SERVICE INFO – INA 0120

Utseendemässiga skillnader hos vipparm 422 0236 10

Audi:	A3
Seat:	Leon, Mii
Škoda:	Citigo, Octavia
VW:	Golf VII, Jetta III, Up
Motorer:	1.0, 1.0 EcoFuel, 1.2 TSI, 1.4 TSI, 1.4 TSI Hybrid
Best.nr.:	422 0236 10
OE-nr.:	04E 109411 H 04E 109411 J

Bild 1: Variant 1

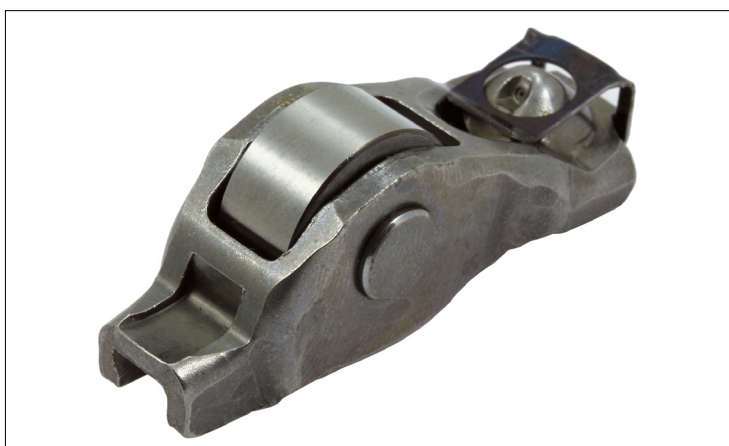
Hos ovan angivna motorer kan två olika kamföljarvarianter finnas monterade (bild 1 och bild 2). Båda skiljer sig endast optiskt åt och uppfyller de tekniska kraven utan begränsningar.

Av denna anledning erbjuder Schaeffler Automotive Aftermarket uteslutande kamföljarvarianten på bild 1 med nr. 422 0236 10.

Utbyte görs alltid satsvis!

Allmänt gäller att alla kamföljare alltid skall bytas. För att förhindra upprepade reparationer och onödiga kostnader, rekommenderar vi att kamföljare och element för utjämning av ventilspeglar byts tillsammans.
